Dodatek č. 2 ke Smlouvě o dílo

Objednatel uzavřel dne 31.7.2014 se zhotovitelem Smlouvu o dílo na realizaci rekonstrukce v rámci projektu: „ÚP ČR KrP Jihlava – nákup a rekonstrukce budovy" (dále jen „Smlouva o dílo"). V průběhu plnění výše uvedené Smlouvy o dílo byla zjištěna potřeba dodatečných stavebních prací, které vznikla v důsledku objektivně nepředvídaných okolností s tím, že dané práce jsou nezbytné pro dokončení předmětu plnění původní Smlouvy. Důvodem vzniku potřeby dodatečných stavebních prací jsou následující:

OZNÁMENÍ ZMĚNY

Název akce: **ÚP ČR KrP JIHLAVA - NÁKUP A REKONSTRUKCE BUDOVY**
realizovaného v rámci programu IOP pod číslem CZ.1.06/3.3.00/04.08415
identifikační číslo ISPROFIN 113V34D000016

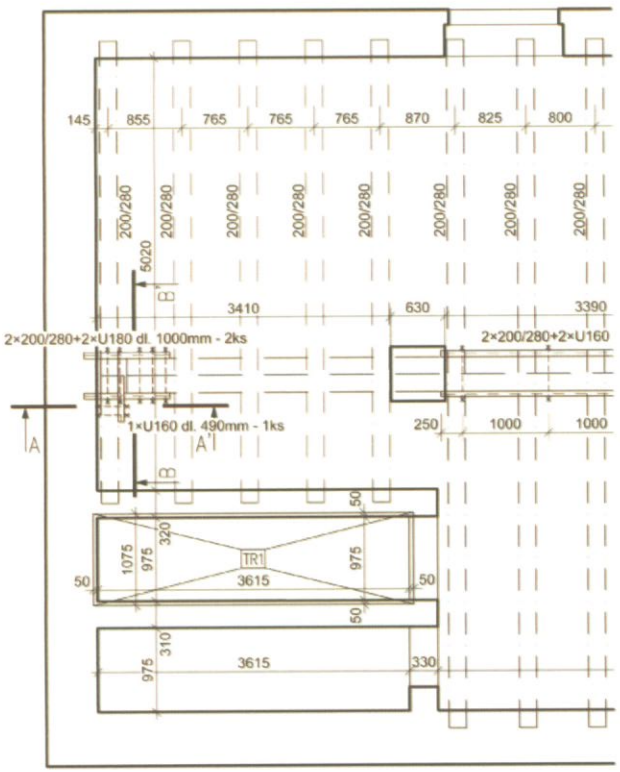
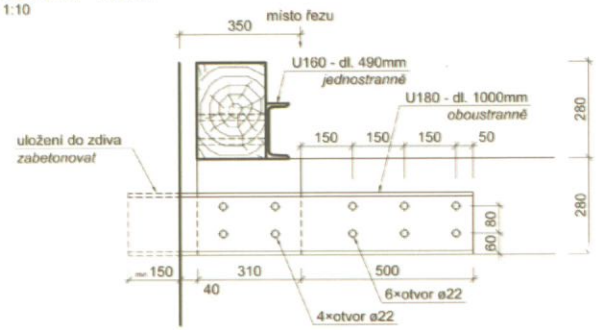
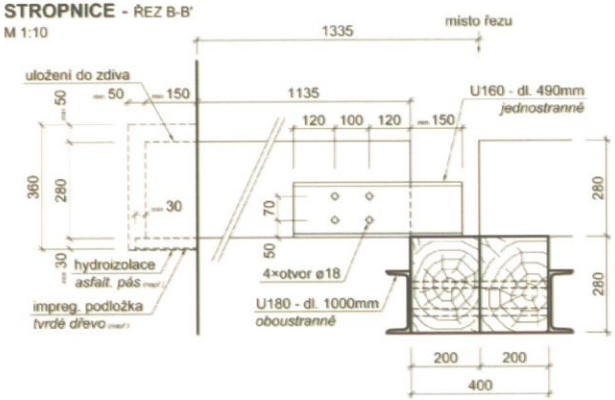
Předmět změny: Lokálně narušené dřevěné prvky stropu

Při částečném rozkrytí konstrukce podlahy v 1.NP bylo zjištěno, že některé dřevěné trámy, tvořící nosnou konstrukci stropu 1.PP, jsou uhnilé. Z hlediska statického je výměna narušených částí nezbytně nutná. Bylo tedy navrženo vyřezání těchto částí, nahrazení novými a spřažení ocelovou konstrukcí dle návrhu statika.

Lokálně narušené dřevěné prvky stropu

Při rozkrývání konstrukce podlahy */nutné k určení skutečné polohy v nižším podlaží umístěné nosné stěny/*, bylo u některých nosných prvků stropu 1PP zjištěno jejich lokální narušení. Konkrétně se jedná o střední průvlak tvořený párem dřevěných trámů průřezu 200×280mm a také krajní dřevěnou stropnici průřezu rovněž 200×280mm. Narušení prvků bylo projektantem posouzeno jako hloubkové, zapříčiněné vlhkostí – vyloučena degradace biotickými činiteli (škůdci). Hlavní příčinou narušení je nevhodná konstrukční úprava uložení dřevěných prvků do kapes ve zdivu a nedostatečné nebo zcela chybějící ošetření hmoty dřeva, které by vlivům vlhkosti vzdorovalo.

Z důvodu pokročilého stadia degradace (hloubkového narušení) dřevěných prvků je navrženo odstranění takto narušených částí – řez musí být proveden viditelně nenarušeným, zdravým dřevem a čelní plochy řezaných částí trámů ošetřeny vhodnou chemií. V případě krajní stropnice bude odstraněná dřevěná část nahrazena novou, shodného průřezu. Doplněná část stropnice bude na jednom svém konci uložena do stávající kapsy ve zdivu a na druhém konci jednostranně osazena ocelovou příložkou */přesahující čelo doplňované stropnice o délku jejího uložení/* profilu U160, kterou se provede uložení na střední průvlak. Vzájemné spojení příložky se stropnicí bude provedeno svorníky 4×M16 */pevnostní třída 5.6/*. V případě středního průvlaku již nebude odstraněná dřevěná část nahrazena, provede se pouze oboustranné osazení ocelových příložek profilu U180 a jejich vzájemné spojení s průvlakem svorníky 6×M20 */pevnostní třída 5.6/*. Dále se příložky v dostatečné délce uloží do stávající kapsy ve zdivu a zabetonují.

Předpokládané umístění řezů, délky částí dřevěných prvků nutných k odstranění a navržený způsob nahrazení */včetně uvedení dimenzí jednotlivých prvků/* je zřejmý z výkresu D.1.1.2.10., který je přílohou tohoto vyjádření.

*vyznačené otvory doplnit příslušnými svorníky (je svorníku vždy o 2mm menší než a otvoru tzn. pro otvor ø18mm je uvažován svornik ø16mm)
